Agen, le 4 juillet 2017

S.A.S. KNAUF Industries Ouest

OBJET : Porter à connaissance concernant les modifications intervenues dans l'établissement de Casteljaloux de la S.A.S. KNAUF Industries Ouest, sis au lieu-dit « Vallon d'Eau »

**RAPPORT AU CONSEIL DÉPARTEMENTAL DE L'ENVIRONNEMENT
ET DES RISQUES SANITAIRES ET TECHNOLOGIQUES**

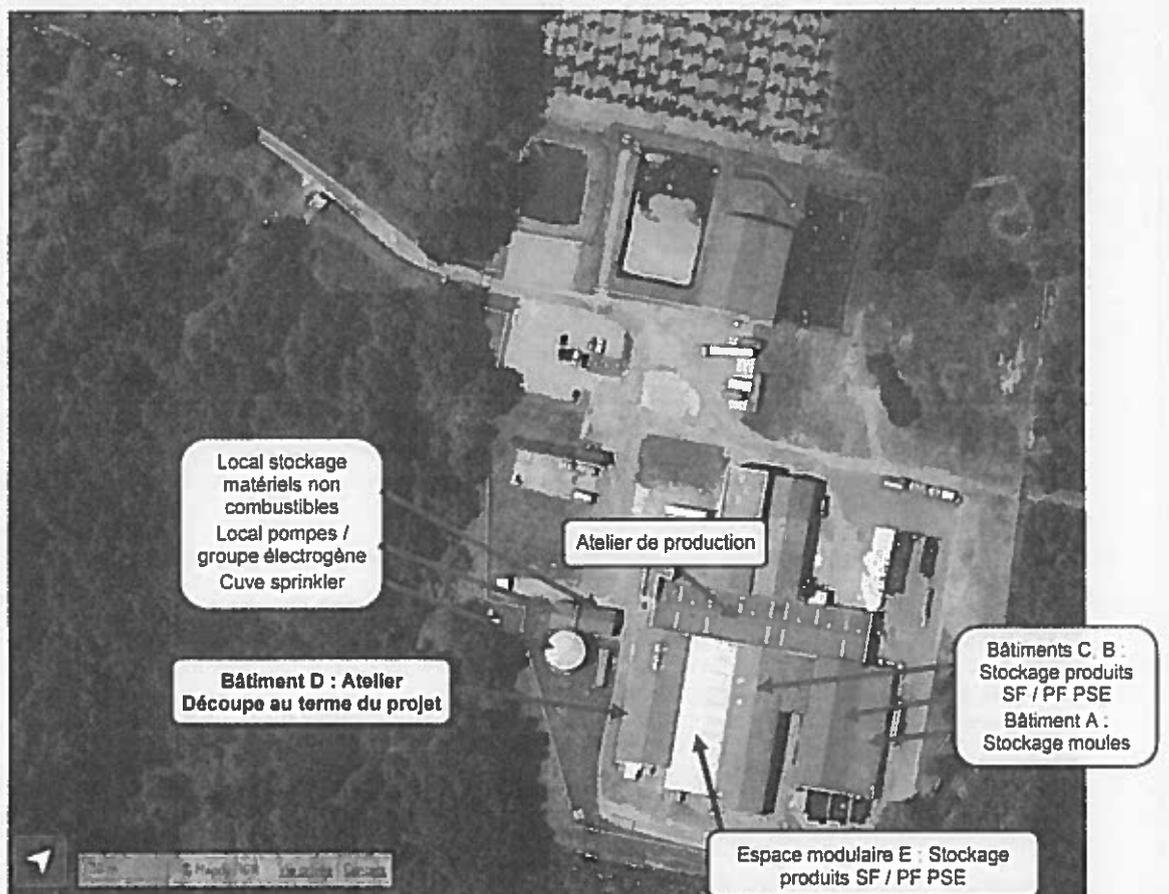
- la découpe à fil chaud de blocs de polystyrène expansé (PSE) est une nouvelle activité sur le site, qui est classée dans la transformation de polymères par des procédés exigeant des conditions particulières de température (rub. 2661.1 pour laquelle le site relève déjà du régime d'enregistrement) ;
- le broyage des chutes issues de la découpe qui est classé dans la transformation de polymères par des procédés exclusivement mécaniques (rub. 2661.2 pour laquelle le site ne sera toujours pas classé) ;
- le volume de polystyrène stocké qui sera diminué au terme de la modification des conditions d'exploitation : 17 800 m³ – 16 800 m³ (rub. 2663 pour laquelle le site relève du régime d'enregistrement)

La quasi-totalité des nouvelles activités est incluse dans le bâtiment D :

- découpe à fil chaud pour 9 t/jour,
- stockage amont de blocs de PSE (600 m³),
- stockage aval de produits finis découpés (400 m³),

Les chutes de polystyrène sont par contre broyées dans les broyeurs existant au niveau du local bacs eau – broyage. Il est prévu un volume de chutes à broyer de 0,304 t/jour.
